ヘリウム循環機回転数制御装置盤の更新に係る設工認申請の要否について  
(行政相談)

令和3年11月24日  
(国) 日本原子力研究開発機構  
高温工学試験研究炉部

既設の回転数制御装置盤の仕様 (機器設計仕様書抜粋)

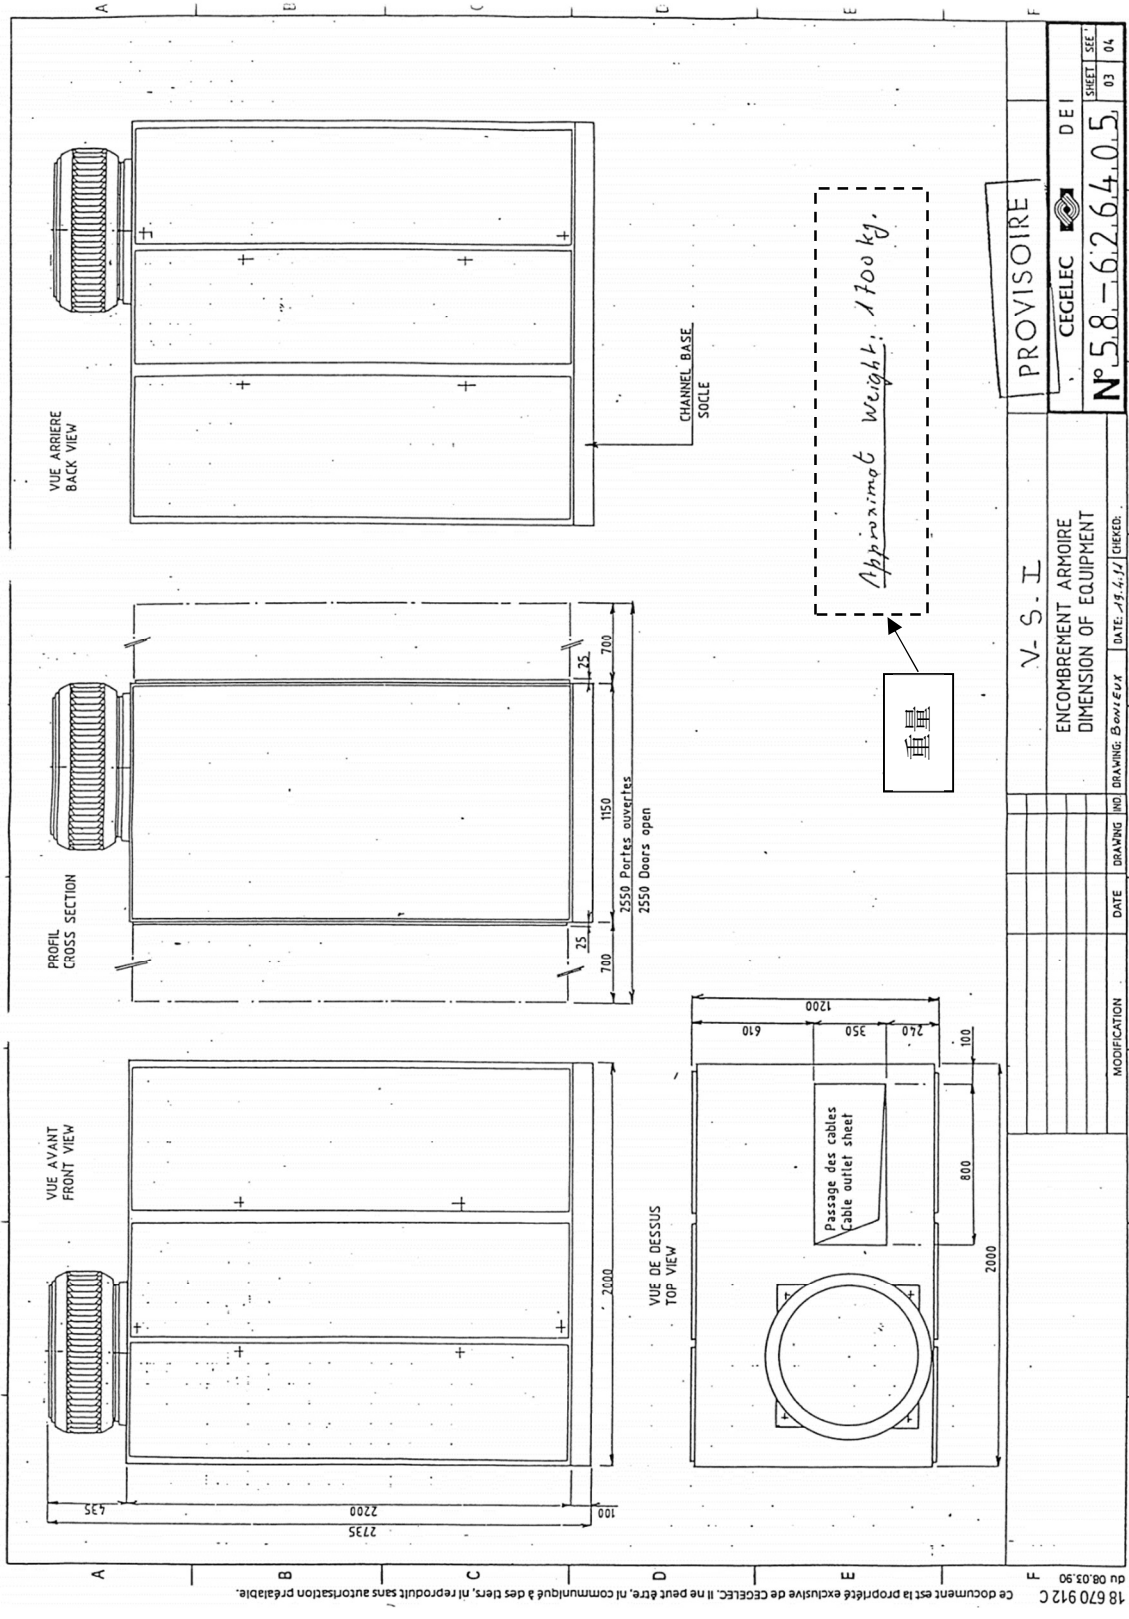
(13) 主回路方式 : GTO インバータ
